**PROJET DE REHABILITATION DE LA VILLA AIGUETTA ET GESTION ACTIVE
DES EAUX PLUVIALES POUR AMELIORER LES ECOULEMENTS**

**DOSSIER D'AUTORISATION ENVIRONNEMENTALE UNIQUE AU
TITRE DE L'ARTICLE L.214-3 DU CODE L'ENVIRONNEMENT**

NOTE TECHNIQUE COMPLEMENTAIRE

Cette note technique complémentaire est établie pour répondre aux recommandations et demande d'informations complémentaires, de la DDTM des Alpes-Maritimes du 27 mai 2021.

Figure montrant l'évolution des volumes de stockage du bassin écrêteur et son temps de vidange total de 30 heures environ

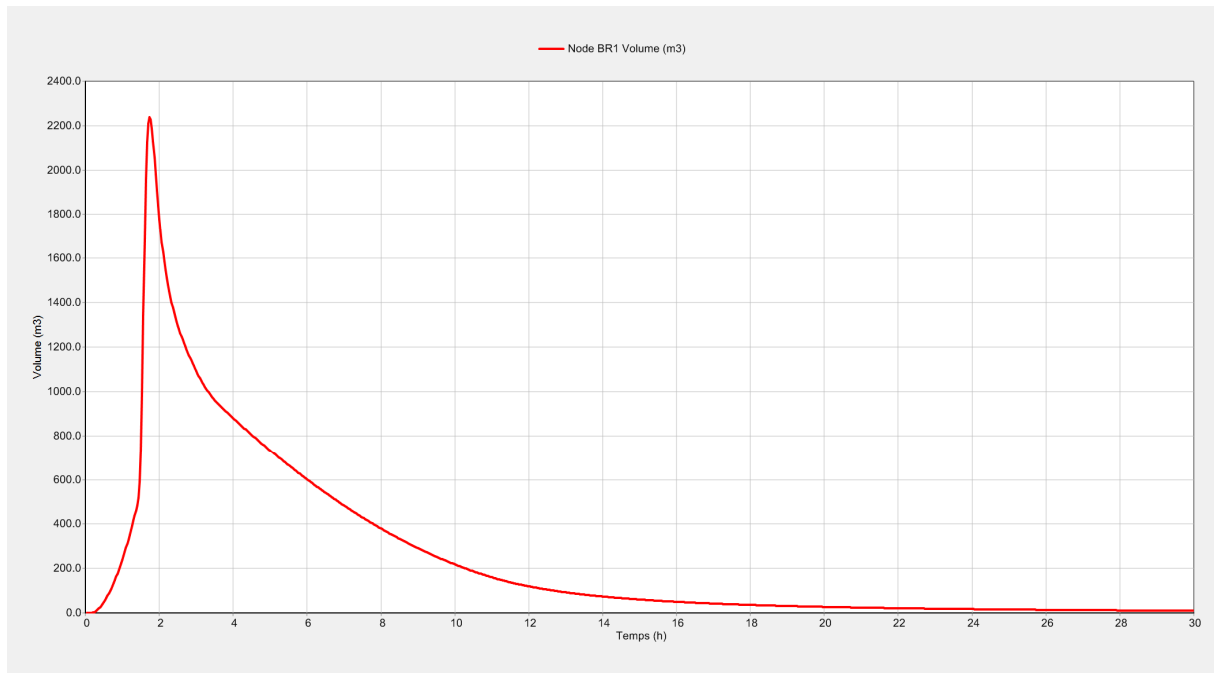
Afin de respecter les recommandations de la DDTM06, notamment en termes de vidange totale du bassin à moins de 48 heures, un deuxième ajutage situé à quelques centimètres du fond du bassin est nécessaire. Le diamètre de cet ajutage sera de 150 mm, permettant un débit de rejet maximal de 67.0 l/s (au maximum) et une vidange du bassin au bout de 30 heures environ.

Nous préconisons également le remplacement du deuxième ajutage 800, situé à 0.8 m du fond de diamètre par un ajutage de diamètre 700 mm.

Au début de l'évènement pluvieux le bassin écrêteur commence à se vidanger par l'ajutage du fond (de diamètre 150 mm) avec un débit moyen de l'ordre de 8.2 l/s (et un débit maximum de rejet de 67 l/s). Une fois le niveau d'eau arrive à 0.8 m du fond du bassin, le deuxième ajutage de diamètre 700 mm entre en fonctionnement avec un débit de vidange moyen de 256 l/s (et un débit max de 890 l/s).
